**Modulo per la presentazione delle osservazioni per i piani/programmi/progetti sottoposti a procedimenti di valutazione ambientale di competenza statale**

ID: Codice procedura (ID\_VIP/ID\_MATTM):10844

Impianto per la produzione di energia elettrica da fonte eolica, costituito da 6 aerogeneratori della potenza complessiva di 37,2 MW, un sistema di accumulo da 25 MW e relative opere connesse in località "Rempillo" nel comune di Pitigliano (GR).

Immagine n. 5 Intervisibilità degli impianti eolici della provincia di Viterbo anche in quella di Grosseto, in particolare nel pitiglianese.

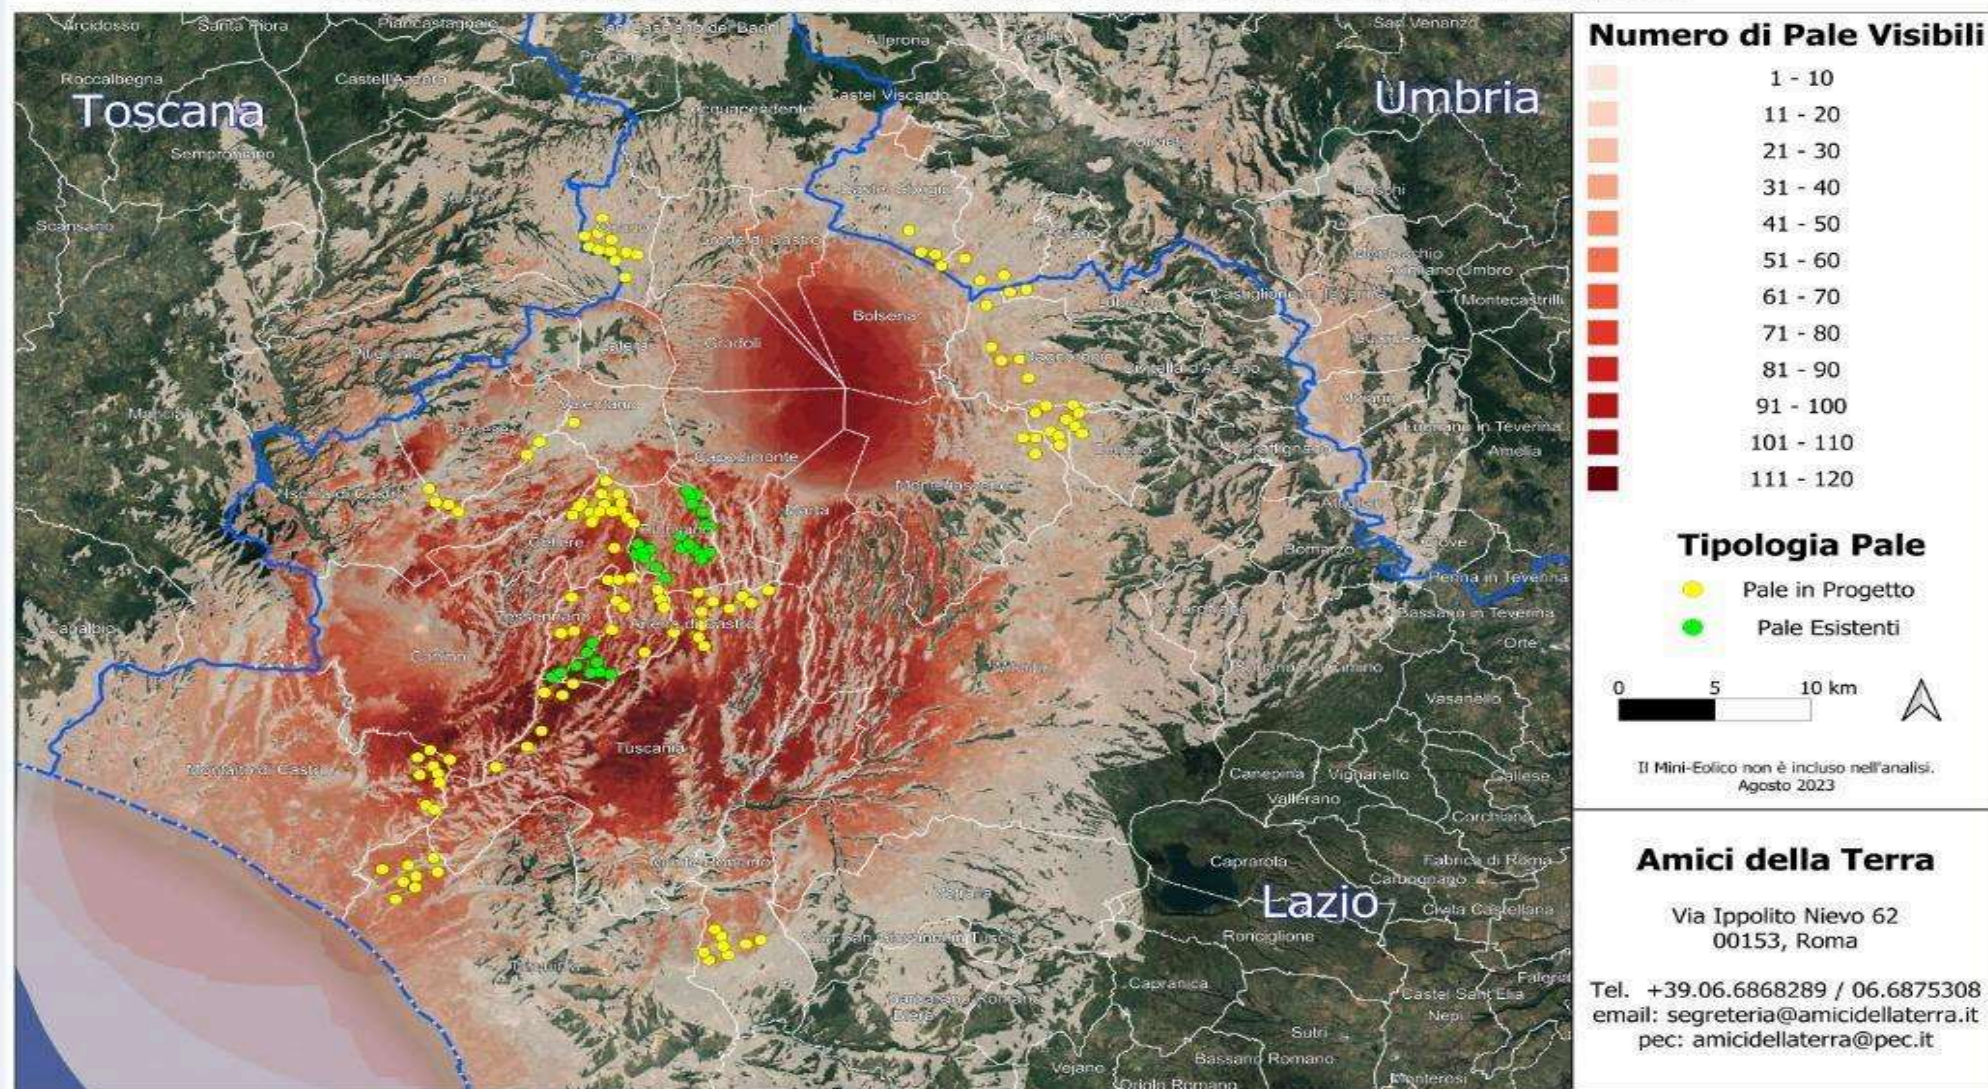
Quindi anche la Regione come Ente deputato dalla normativa nazionale a legiferare sulle aree idonee e non idonee si è espressa riguardo al fatto che abbia assolto ai doveri e alle quote stabilite dal PNIEC e in ambito regionale la provincia di Viterbo è stata quella con il più alto tasso di impianti FER tra tutte e quindi ormai satura ed il cumulo degli impianti FER installati, autorizzati e in progetto rappresenta una **elevata criticità per la sostenibilità ambientale di ulteriori eventuali iniziative**. L'impianto eolico " Rempillo" pur essendo "esterno al confine provinciale e regionale ma nelle sue immediate vicinanze ( a soli 100 metri i primi due aerogeneratori) oltre ad impattare sul territorio e sulle economie di tre Comuni del Lazio ( Farnese, Valentano e Latera) si trova nelle fasce di rispetto dei Beni di notevole interesse pubblico come si è evidenziate nelle Osservazioni nn. 1 e 2 e crea anche degli impatti negativi anche sui beni naturalistici come verrà dettagliato nell'Osservazione n. 4. Inoltre andrebbe a sommarsi al già enorme cumulo di impianti eolici e fotovoltaici e geotermici che già creano una elevata criticità ambientale nella provincia di Viterbo e interferiscono anche con il territorio toscano come si può vedere dalle immagini nn. 4 e 5 dell'Allegato n. 1.
